Vysvětlení / doplnění / změna zadávací dokumentace č. 12

Veřejná zakázka:	Novostavba DZR v lokalitě Vrchlabí – stavební práce
Ev. č. VVZ:	Z2023-050632
Zadavatel:	Královéhradecký kraj, se sídlem Pivovarské náměstí 1245, 500 03 Hradec Králové, IČO 708 89 546
Způsob zadání:	Otevřené nadlimitní řízení veřejné zakázky na stavební práce podle zákona č. 134/2016 Sb., o zadávání veřejných zakázek, ve znění pozdějších předpisů (dále jen „zákon“)

Text v PD na výkresu Pohledy

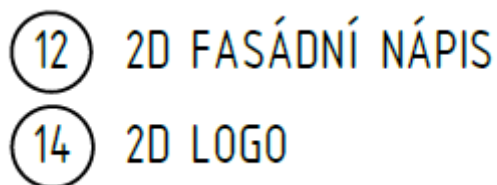
žádáme u upřesnění a přesnou specifikaci fasádních nápisů ve výkazu výměr je v popisu položky napsáno nápis 3D, ale na výkresu pohledu D.1.1.b.10 je uvedeno 2D. Co platí. Dále bychom potřebovali upřesnit jestli se jedná o světelnou reklamu a dále popř. hloubku, šířku písma

Platí položka v rozpočtu, tedy 3D dle D.1.1.c.07_a Výpis ostatních prvků. Označení ve výkresech opraveno.

Nejedná se o světelnou reklamu. Fasádní logo je z 3 mm lakovaného ocelového plechu – rozměr 2,5 x 2,5 m.

Fasádní nápis je z nerezového plechu tl. 2 mm - rozměr 3,3 x 0,150 m. Oba prvky jsou kotveny na čepích, tedy vystupují od fasády
